Keuringsverslag van een elektrische laagspanning- en zeer lage spanningsinstallatie

NIET CONFORM

Plaats van het onderzoek

Straatnaam	Merelstraat
Huisnummer	4
Busnummer	
Postcode	9840
Gemeente	De Pinte
Land	België

Afbeelding schakel- en verdeelbord:

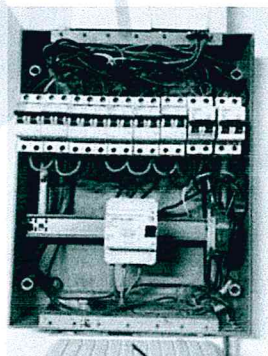
13.08 Een demonteerbaar aansluitstuk (aardingsonderbreker) dient aangebracht te worden in de aardgeleider teneinde de meting van de aardweerstand mogelijk te maken. (Boek 1 Onderafdeling 5.4.3.5.)

15.10 Niet gebruikte invoeringen van het verdeelbord zijn niet correct of onvoldoende afgedicht. (Boek 1 Afdeling 5.1.4. en 4.2.2.3.)
